島根原子力発電所2号炉
防波壁及び1号放水連絡通路防波扉の
周辺斜面の安定性評価について
(コメント回答)

令和元年11月22日
中国電力株式会社

審査会合・現地調査における指摘事項

防波壁(西端部)の踏査結果 開削面露頭上部

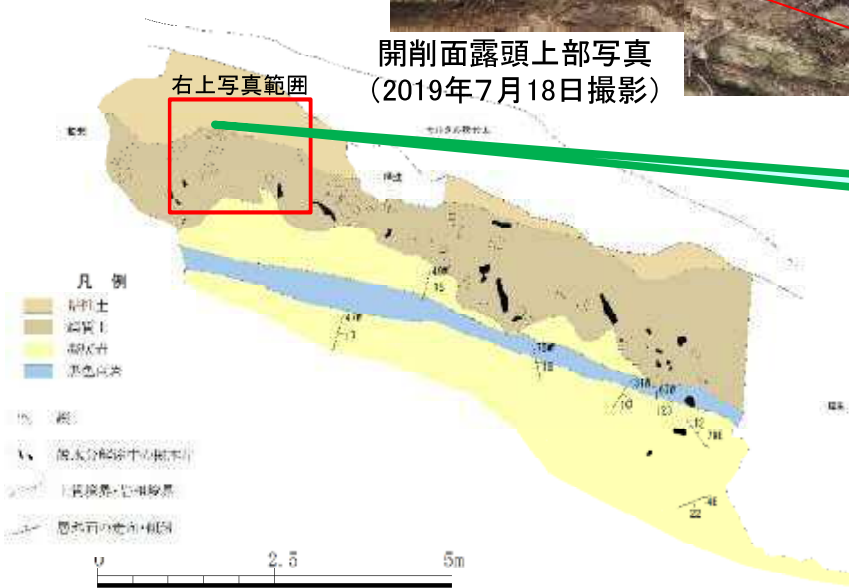
コメントNo. 1:
 防災科研調査結果の地滑り地形①の範囲については、開削面露頭上部の礫質土に認められる黒色の層や凝灰岩と思われる礫の分布も踏まえて観察事実を整理するとともに、より詳細なルートマップを作成した上で、地形・地質の観点から表層すべりの有無について整理すること。

コメントNo. 2:
 防波壁(西端部)の地山における表層すべりの層厚について記載を適正化すること。

・開削面露頭上部で認められた礫質土及び粘性土は、表層すべりの要因となる表層土に相当する可能性が考えられる。これらは、空中写真判読で認められた表層すべりを想定した厚さ数mの土砂に相当する可能性が考えられる。

開削面露頭全景(2019年11月6日撮影)

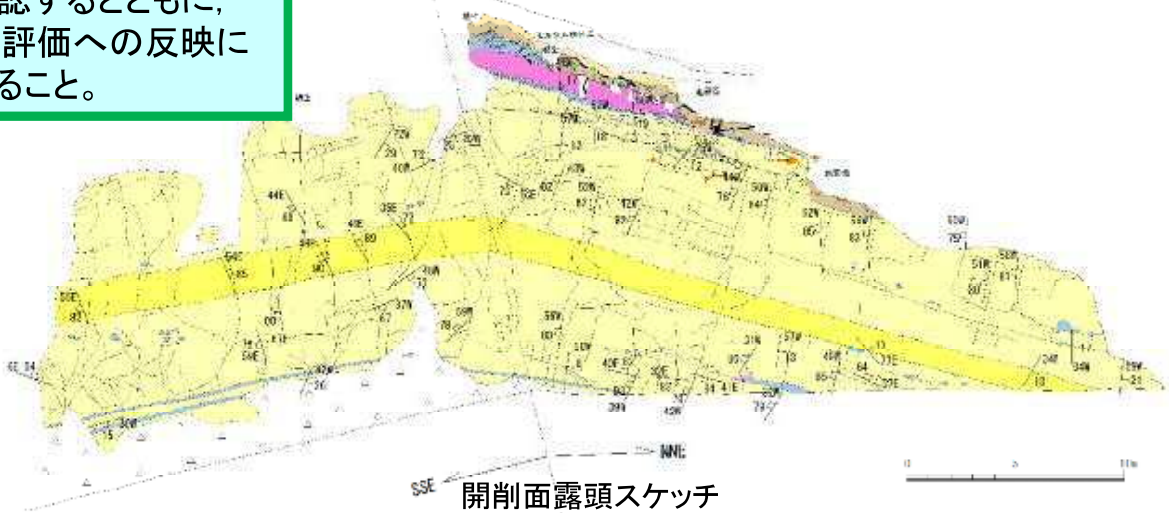
コメントNo. 3:
ボーリングコア及び露頭において確認された局所的に岩級の低い凝灰岩について、その性状や連続性を確認するとともに、斜面の安定性評価への反映について検討すること。

- ・開削面露頭は凝灰岩を主体とし、最下部及び上部に黒色頁岩薄層、ほぼ中央に火山礫凝灰岩層が認められる。これらの岩相境界は明瞭で、ほぼ平滑な境界を有する。また上部には貫入したドレライトが認められる。露頭最上部には、粘性土及び礫質土が分布する。
- ・層理面は北へ緩く傾斜し、これに直交する高角度割れ目が認められる。露頭全体が弱変質により淡褐色を呈するが、岩盤は堅硬である。シームや断層、褶曲、深層崩壊に伴う地滑り面は認められない。

過褶曲部の法面写真

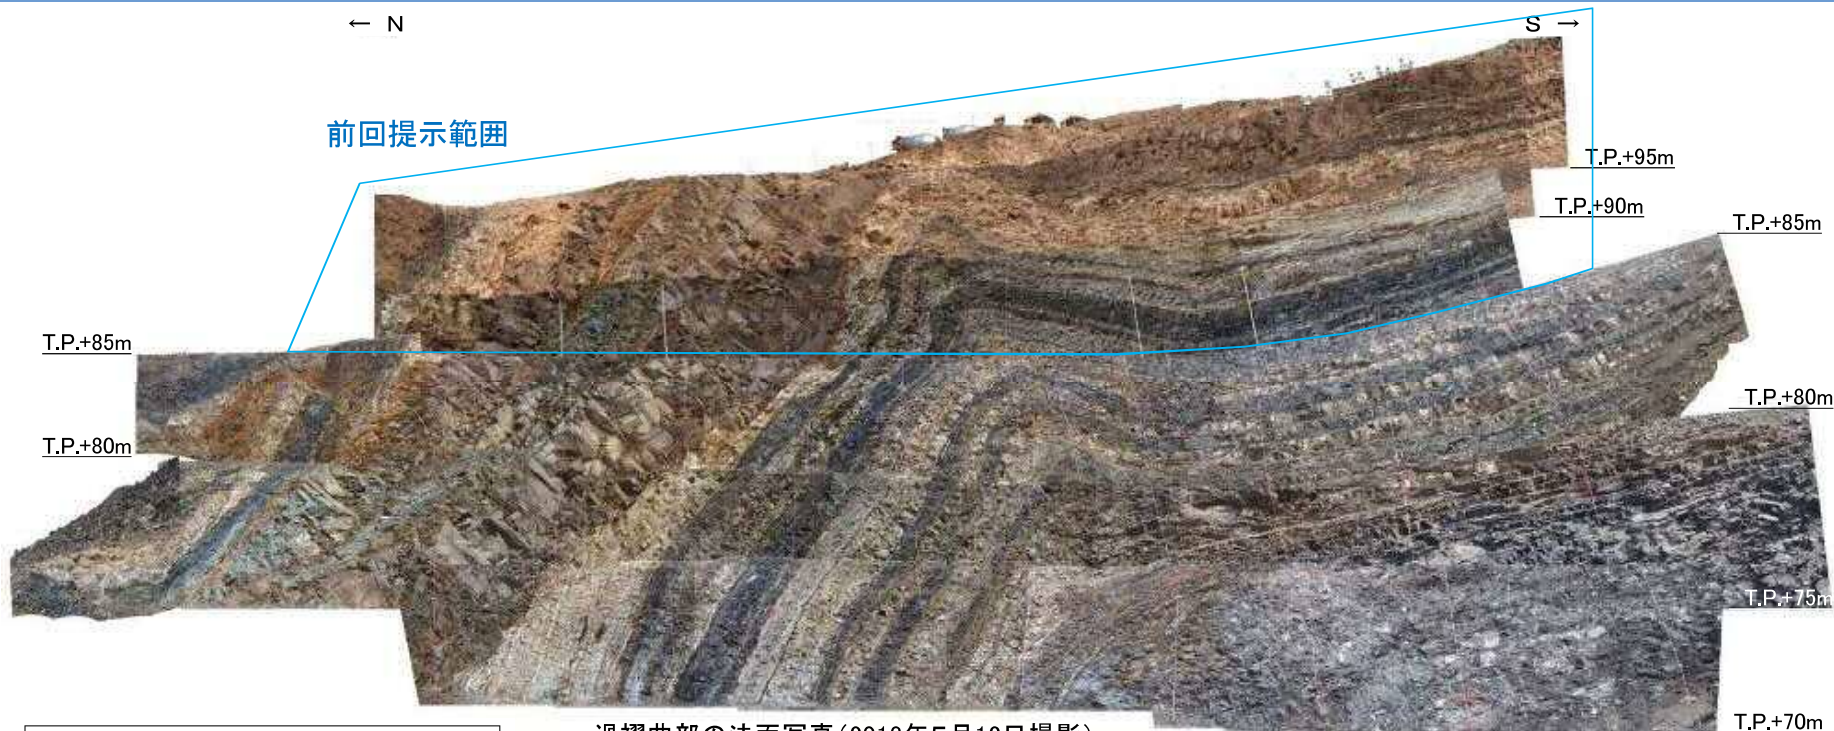
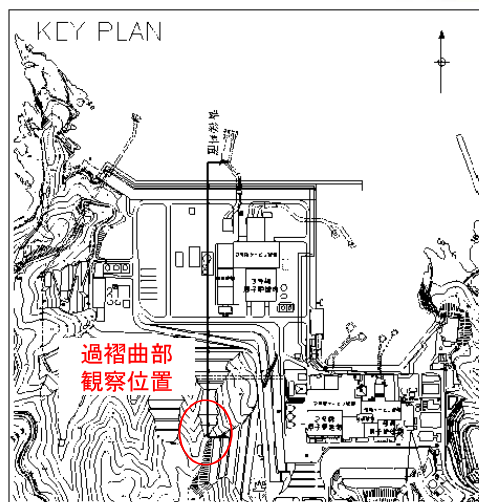
No.	コメント要旨	審査会合等	頁
12	防波壁の西端部及び東端部の露頭においてスランプ褶曲が認められることから、分布する層準について整理すること。	令和元年9月20日 現地調査	121～130
13	2号原子炉建物西側背後斜面に確認された過褶曲構造については、追加観察結果を資料化すること。	令和元年9月20日 現地調査

- ・過褶曲構造については、第318回審査会合(平成28年1月15日)において、青枠の範囲を示し、その成因は海底地すべり等のスランプ性のもので、深部に断層がないことを説明し、「概ね必要な検討がなされている」と評価されている。
- ・その後も、上記の確認のため、敷地造成工事の進捗に合わせて法面観察・スケッチを行い、連続写真及び地質観察スケッチを作成した。
- ・過褶曲の下位の地層は深部ほど緩やかな傾斜を示し、深部まで続く断層は認められないことから、断層起因による構造ではないことを確認した。
